**Contribution à l'enquête publique
25/09/2023-26/10/2023**

Demande de permis de construire pour la réalisation d'un
parc photovoltaïque déposée par la SAS BORALEX
Communes de Rosoy et Etigny

À l'attention de M. Gérard FARRÉ-SÉGARRA
Commissaire-enquêteur

Pour le poste de Rousson, on peut voir ceci (mis à jour sept.2023)

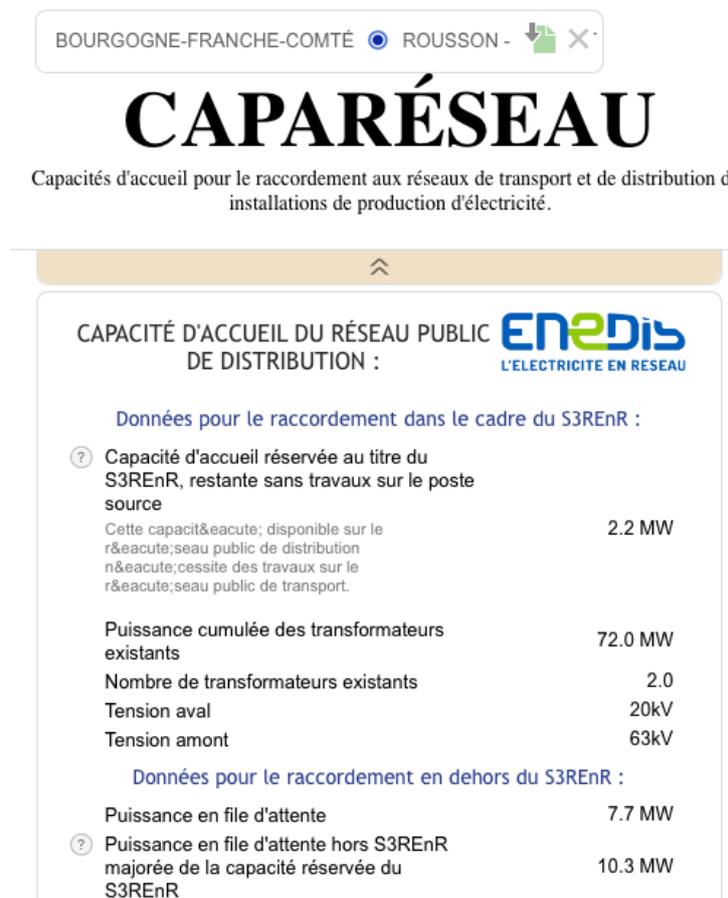
Et cela, qui montre que capacités disponibles pour le projet Plaine de Nage sont nulles sur le poste de Rousson, ou au mieux insuffisantes, la file d'attente **hors S3REnR** étant déjà conséquente.

Question : La SAS Boralex a-t-elle une solution de repli ?
